**WSZYSCY UCZESTNICY POSTĘPOWANIA  
ODPOWIEDŹ NA ZAPYTANIE NR 13**

Dotyczy zadania pn.: **"Budowa boiska piłkarskiego przy ul. Lipowej w Opolu Lubelskim"** ogłoszonego w BZP w dniu 18.06.2020 r. pod numerem 552207-N-2020.

**Zapytanie nr 13**

SCHEMAT:

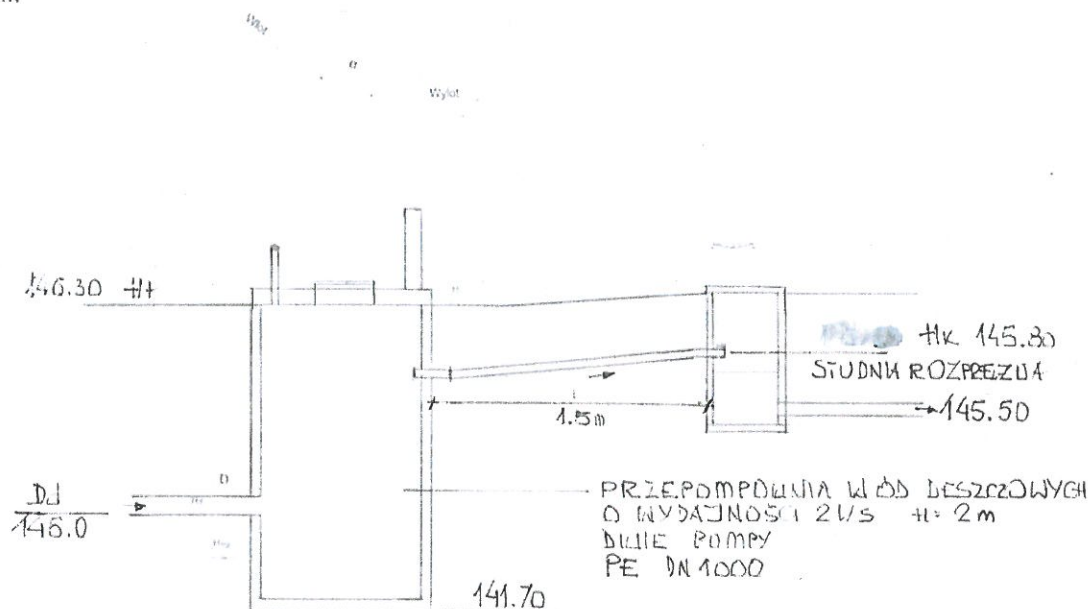
Prosimy o przesłanie schematu przepompowni ścieków wraz z obliczeniami na wydajność pompy, rzędne wlotu i wylotu oraz wysokość zbiornika.

Parametry minimalne

- Przepompowywanie wód opadowych
- materiał zbiornika: beton, żelbet polimerobeton, polietylen, poliester
- układ dwupompowy,
- pompy zamontowane na stopach kotwiących z prowadnicami rurowymi ze stali kwasoodpornej
- materiał pionowych tłocznych stal kwasoodporna
- średnica i wysokość wlotu ustalana indywidualnie
- pomost techniczny
- szafa sterująca z systemem monitoringu

- zbiornik PE
- średnica zbiornika 1,0m
- wysokość zbiornika 4,0m
- średnica orurowania DN 50mm
- pompa i model szafy sterującej dobrany do przepompowni system wybranego producenta

$2,0 \text{ l/s}$   
WYSOKOŚĆ ZBIORNIKA 4 + 1,5 m = 6

146,30 m.n.p.m

145,0 m.n.p.m

145,60 m.n.p.m

200 mm

1,5 m

180°
